GEMEINDE BÖNNINGSTEDT

BEBAUUNGSPLAN NR. 12, 2. Änderung

BEHANDLUNG DER STELLUNGNAHMEN AUS DER:

September 2023

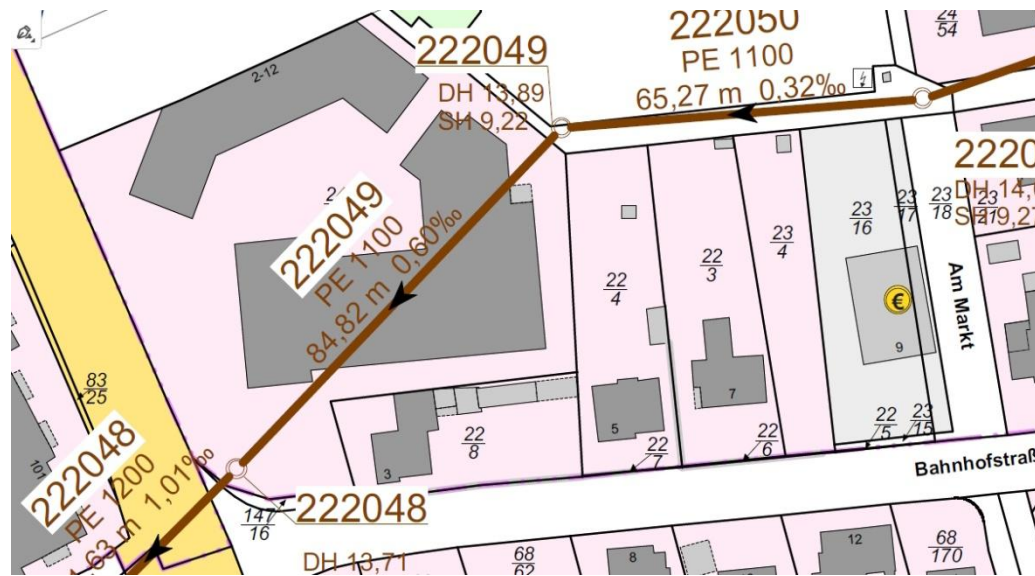
In unmittelbarer der Nähe des Planungsgebietes befindet sich eine Abwasserleitung des AZV Südholstein. Hierbei handelt es sich um den Nebensammler Ost.

Das Kanalrohr besteht aus HDPE mit einem Durchmesser von 1100 mm. Die Überbauung bzw. Beschädigung des Nebensammlers Ost durch die von Ihnen geplanten Bautätigkeiten ist nicht zulässig.

Vorab sind entsprechende Leitungspläne vom AZV Südholstein anzufordern. In der Anlage sende ich Ihnen einen betreffenden Ausschnitt des Übersichtsplanes vom Nebensammler Ost.

Kenntnisnahme der Lage des „Nebensammlers-Ost“. Diese Hauptabwasserleitung liegt jedoch deutlich außerhalb des Plangeltungsbereichs der 2. Änderung des Bebauungsplans Nr. 12.
